Avis délibéré de la mission régionale d'autorité environnementale sur le remplacement du télésiège de Mont-de-Lans par une télécabine, par SATA Group, sur la commune des Deux Alpes (38)

Avis n° 2026-ARA-AP-2012-N11329

Avis délibéré le 24 février 2026

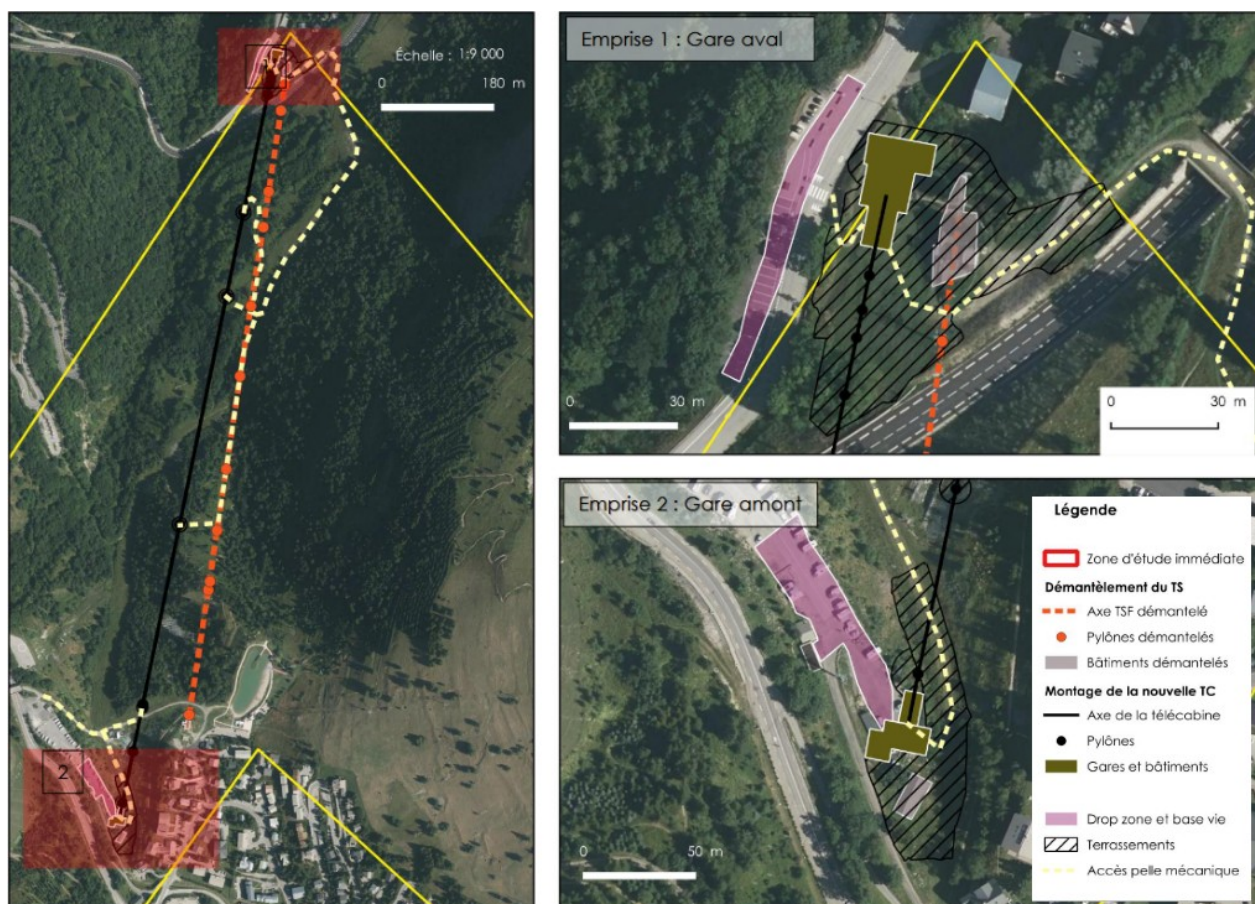
Les vues rapprochées, éloignées et perceptions sensibles structurent l'analyse du paysage. Les gares aval et amont font l'objet de photomontages (cf Figure3). Aucun photomontage n'est donné pour la ligne et le passage des cabines, et bien que le fuseau de passage soit présenté, des compléments sont attendus sur ce point pour visualiser la nouvelle ligne et le passage des cabines du fait de l'évolution de la hauteur et du positionnement des pylônes.

L'absence de nouveau layon et la fermeture de l'ancien sont présentées comme positives pour le paysage, or la surélévation des pylônes et des cabines et leur visibilité accrue sont à prendre en compte au-delà des incidences des seules gares²⁶.

- **réaliser des photomontages de la ligne de la télécabine, des pylônes de plus de vingt et trente mètres étant installés, et d'en évaluer l'impact paysager ;**
- **garantir l'évolution naturelle de l'ancien layon, par des mesures et un suivi adaptés.**
